GUYON Philippe,

Maire de Bézu-le-Guéry, Eleveur et riverain du projet BORALEX OUEST CHATEAU-THIERRY

Voici les différentes objections au projet d'éoliennes Ouest Château-Thierry

Figure 1. Calcul de la distance entre l'élevage de poules pondeuses Label Rouge de la Ferme de Larget et l'éolienne E05

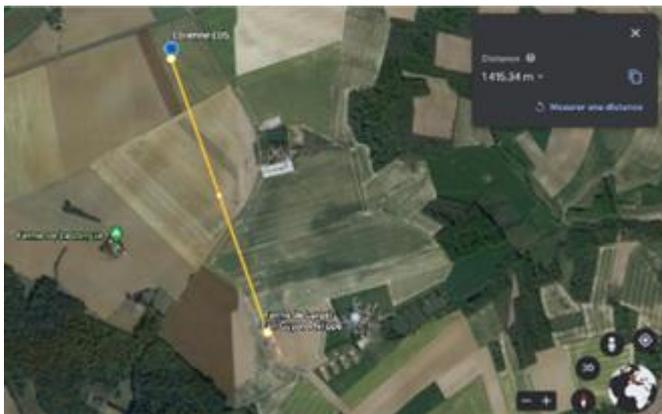
-Une distance de 1415 m entre l'éolienne E05 et le coin du bâtiment de poules pondeuses

-Une distance de 1364 m entre l'éolienne E06 et le parcours extérieur le plus proche des poulets de chair.

Je suis aujourd'hui fortement inquiet de l'impact de l'implantation des éoliennes sur mon élevage. En effet, de nombreux témoignages d'éleveurs montrent des effets catastrophiques sur leurs animaux.

Carte des photos prises pour les courbes altimétriques.

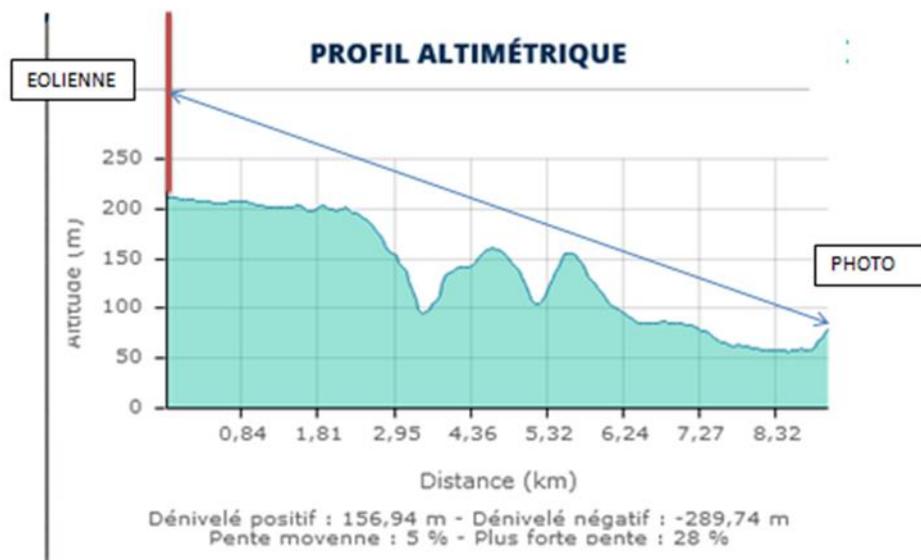
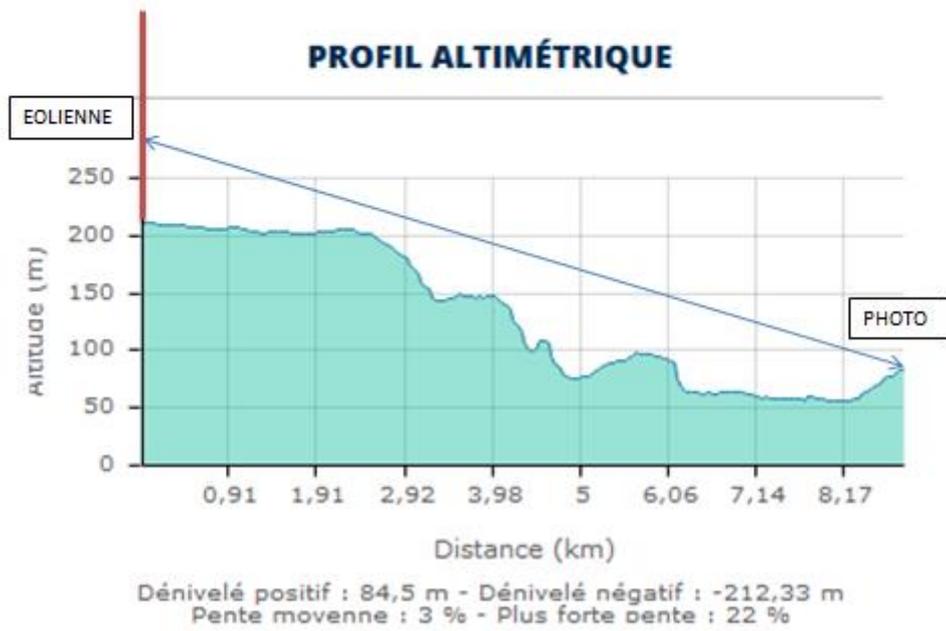
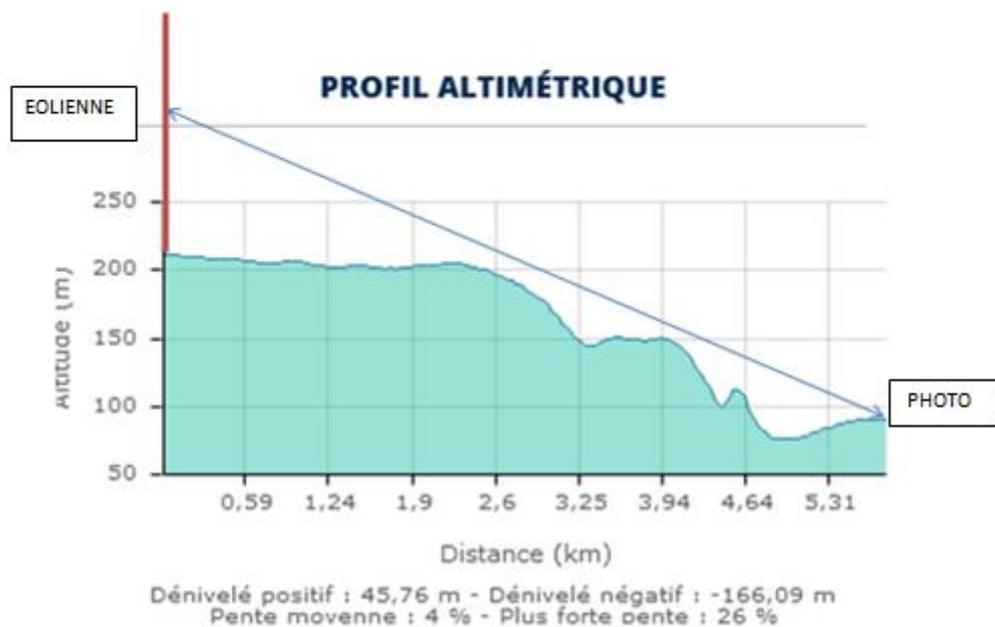
J'ai entrepris de faire une petite enquête avec les moyens du bord (appareil photo et géoportail) et une petite dose de bon sens.

Nous avons démontré que les photomontages ne sont pas objectifs et totalement orientés.

Nous demandons par conséquent une véritable étude de terrain sans occulter les sites remarquables inscrits à l'UNESCO ( vignoble de Champagne).
